Beschlussvorlage

Nr.	vom		
2021/0216/1	18. Januar 2022		
Gegenstand			
<p>Aufstellung des vorhabenbezogenen Bebauungsplanes Nr. 9 VB für den Bereich des Alois-Harbeck-Platzes zwischen Allinger Straße, Josefstraße und Bahnlinie hier: Beschlussfassung über die während der frühzeitigen Öffentlichkeits- und Behördenbeteiligung eingegangenen Anregungen und Stellungnahmen, Anpassung der Planung in Teilbereichen sowie Fassung des Billigungsbeschlusses</p>			
Beratungsfolge			
Datum	Gremium	Status	Zuständigkeit
02.12.2021	Ausschuss für Stadtentwicklung und Umwelt	öffentlich	Vorberatung
25.01.2022	Stadtrat	öffentlich	Entscheidung

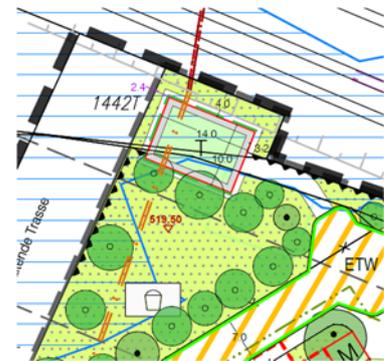
Über die Option, ob Kurzparkplätze zugelassen werden sollen, erfolgte in der ASU-Sitzung am 02.12.2021 folgende Abstimmung:

Keine Kurzparkplätze 7 Stimmen

1 Stellplatz 5 Stimmen

Aufgrund dieses Vorberatungsergebnisses wurde der Freiraumplan angepasst und die dort dargestellten Parkplätze am Standort A herausgenommen.

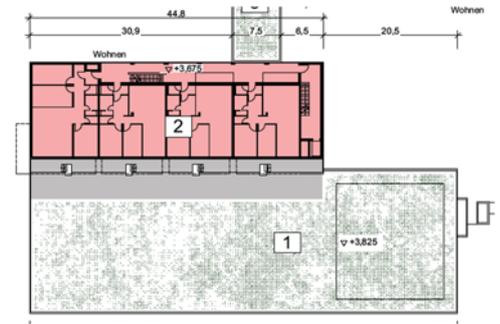
Der Vorhabenträgerin wurde aufgegeben, ein Konzept auszuarbeiten mit dem ein Teil des Dachs des Sortimenters mit PV-Anlagen bestückt wird.

Mit der beigefügten Skizze wird von der Vorhabenträgerin vorgeschlagen, den Bereich des Daches mit PV-Anlagen zu versehen, der nicht direkt vor den Wohnungen liegt. Dabei handelt es sich um eine zusätzliche Fläche von 290 m² für PV-Anlagen. Dementsprechend wurde die Mindestfläche für PV-Anlagen im Bebauungsplanentwurf bereits erhöht. Die Anpassung der entsprechenden Ausführungen bei den einzelnen Stellungnahmen erfolgt im Nachgang zur Sitzung.

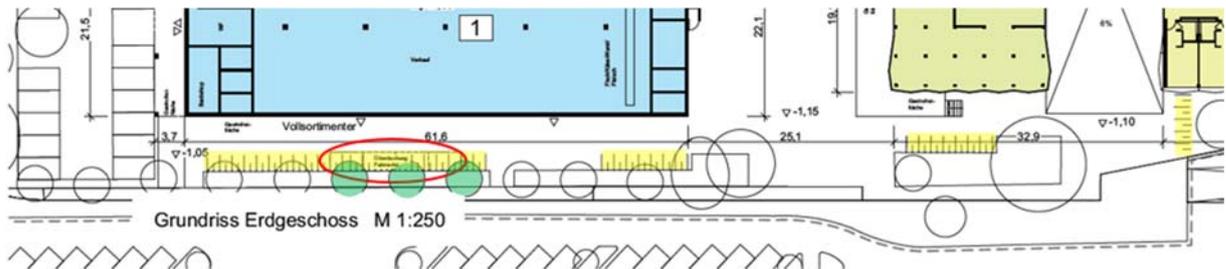
Zur Überdachung der Fahrradabstellplätze entlang der Allinger Straße ergaben sich folgende Mehrheiten:

Komplettüberdachung	dafür 4	dagegen 8 Stimmen
keine Überdachung	dafür 3	dagegen 9 Stimmen
Teilüberdachung (mindestens 1/3)	dafür 9	dagegen 3 Stimmen

Das von der Vorhabenträgerin inzwischen vorgelegte Grobkonzept sieht nunmehr eine teilweise Überdachung im Bereich der dem Vollsortimenter vorgelagerten Fahrradabstellplätze vor. Dieses umfasst allerdings noch nicht ein Drittel der gesamten Abstellplätze entlang der Allinger Straße, sondern lediglich ein Drittel der Stellplätze vor dem Sortimenter; hier wäre nach der Vorgabe noch eine Ergänzung erforderlich. Zum dadurch ausgelösten Wegfall der nach Bebauungsplanentwurf zu pflanzenden drei Bäume (lt. Stellungnahme der Vorhabenträgerin) ist festzustellen, dass seitens des Umweltamtes durchaus die Möglichkeit gesehen wird, diese Bäume zu pflanzen. Die Grünfläche mit der Baumreihe ist in einer Breite von 2 m vorgesehen und aufgrund der Lage an einer öffentlichen Verkehrsfläche ist ohnehin eine höhere Aufastung der Bäume für das notwendige Lichtraumprofil erforderlich. Es wird daher vorgeschlagen, diese Bäume im Bebauungsplanentwurf zu belassen.

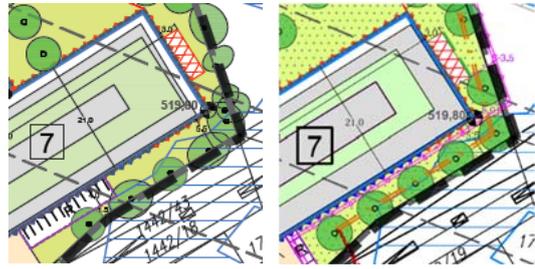
Der Vorhabenträgerin wurde daher die Aufgabe mitgegeben zu prüfen, ob es eine (technische) Lösung für zusätzliche Stellplätze in der Tiefgarage gibt. Dies sollte auch in Kombination mit einer Umgestaltung der teilweise als unattraktiv befundenen Fahrradabstellräume in der Tiefgarage untersucht werden (Entfernung zur Zufahrtsrampe, Zugänglichkeit von außen kommend und zu den Treppen und Aufzügen, mengenmäßige Zuordnung zu den Treppenträumen, Türtaster ...).

In der Stellungnahme der Vorhabenträgerin wird eine technische Lösungsmöglichkeit für 10 weitere Stellplätze gesehen. Auf die Ausführungen hierzu wird verwiesen. Zu der geforderten Anpassung der Tiefgarage hinsichtlich der Fahrradabstellplätze wurden bisher keine Angaben gemacht. Ergänzende Ausführungen wurden aber angekündigt und nach Vorlage nachgereicht.
